PROJEKT BUDOWLANY

projekt zamienny

NAZWA ZAMIERZENIA BUDOWLANEGO : Rozbudowa Cmentarza Komunalnego Bez Zjazdu
zmiana do decyzji 246/2017 i 23/2024

Zakres opracowania obejmuje **projekt zamienny zagospodarowania terenu (PZT)** dla rozbudowy cmentarza komunalnego w Jaworze.

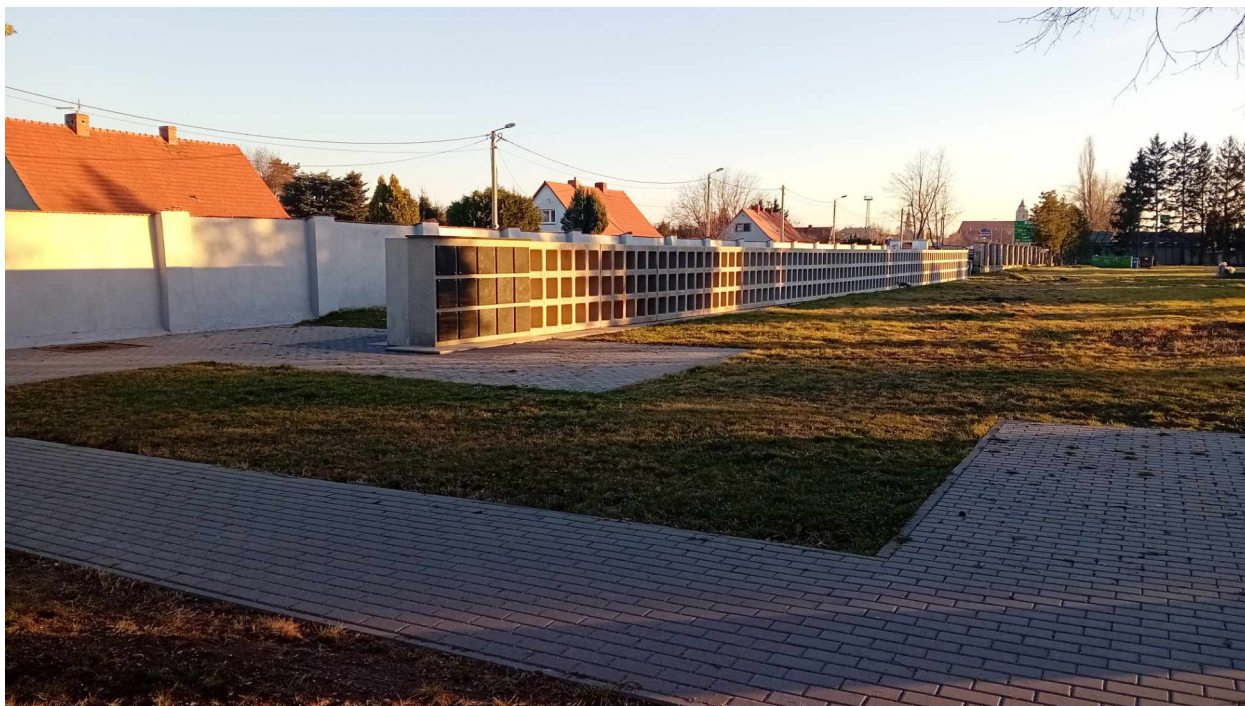
Zakres zmian w zagospodarowaniu terenu: Projekt zamienny obejmuje podział budowy kolumbariów na **6 etapów**. W ramach etapów 1–4 przewidziano:

- **Demontaż wybranych modułów kolumbariów.**
- Montaż małej architektury (ławki, śmietniki, donice, trejaż, lampy).
- **Budowę tymczasowego ogrodzenia.**

1,2,3,4 etap składać się będzie z 4 modułów(120 nisz na proch). **Demontaż 5, 10,15 modułu pozwoli na optyczne zmniejszenie całego kompleksu, poprzez uzyskanie mniejszych kwartałów.**

Podział będzie na 4 bliźniacze moduły. Każdy będzie tworzył osobny etap. Etap 5, 6 wg osobnego opracowania.
